Autorité environnementale

**Avis délibéré de l’Autorité environnementale sur
l’extension du quai 12 et le confortement des quais 7 et
8 du Grand port maritime de la Guadeloupe (971) –
2^e avis sur le Grand projet de port (GPP)**

n°Ae : 2022-91

Figure 2 : Illustration de l'extension du quai 12 et des autres quais (source : dossier).

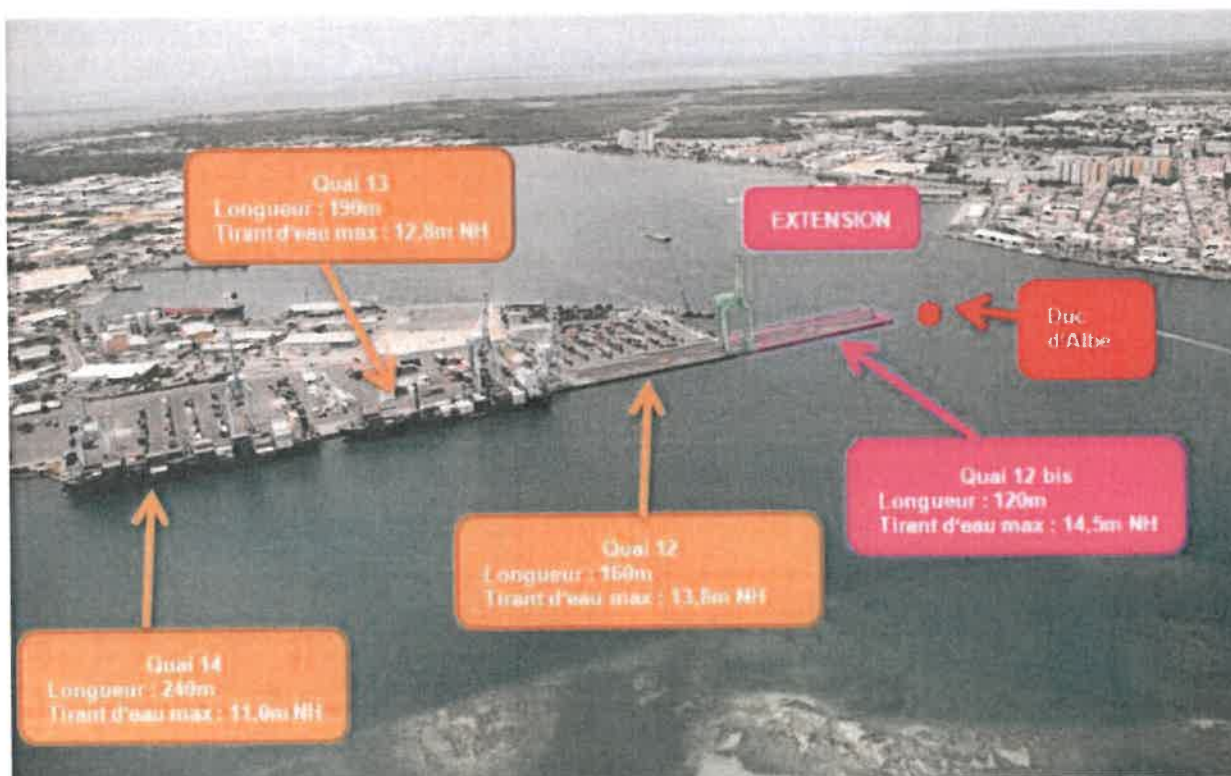
Des espaces supplémentaires sont nécessaires en phase d'exploitation pour le stockage de conteneurs, et en phase travaux pour le traitement des sédiments de chemisage des pieux et pour les installations de chantier. Ils ne sont ni caractérisés ni localisés, pas plus que leurs incidences.

L'Ae recommande d'inclure au projet et au périmètre de l'étude d'impact les espaces de stockage supplémentaires nécessaires.

Figure 3 : Zones à risque de dommages permanents (en rouge) et temporaires (en jaune) pour la Baleine à bosse et les tortues marines, représentées pour la fréquence de 200 Hz lors du battage de pieux quai 12 (source : dossier).

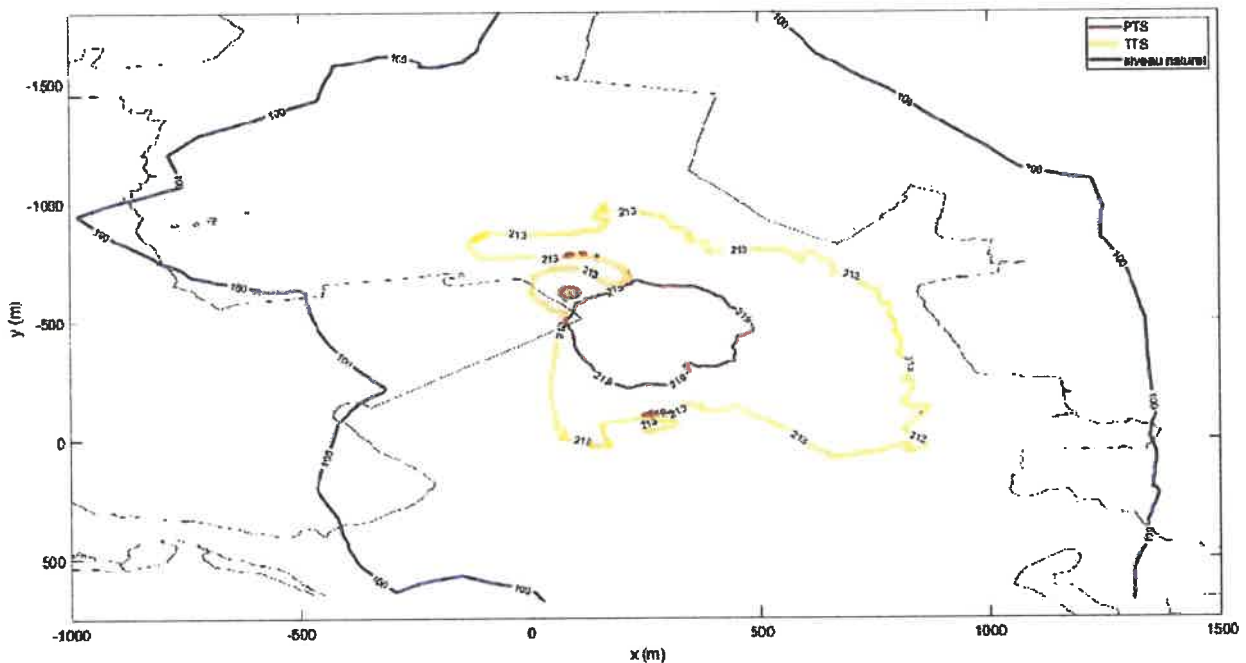
En phase d'exploitation, le bruit des porte-conteneurs est estimé par le dossier à 190 dB re 1µPa, qui est un niveau très nettement inférieur à celui des travaux. Il s'agit toutefois de bruits continus (non impulsifs) et susceptibles de survenir à tout moment, sans limitation dans le temps. Les effets sur la faune marine sont estimés à « moyens », mais l'étude indique que le projet n'induirait pas de hausse de trafic, car si les volumes augmentent, la taille des navires aussi. Cet argument omet d'indiquer qu'en conséquence, le nombre de feeder augmentera aussi. Dès lors, des mesures devraient être prises pour ramener à un niveau acceptable le bruit sous-marin. La réduction de la vitesse des navires pourrait être une mesure, qui présenterait aussi l'avantage de réduire le risque de collisions avec des animaux.

L'Ae recommande de prendre des mesures de réduction du bruit sous-marin et du risque de collision en phase d'exploitation.
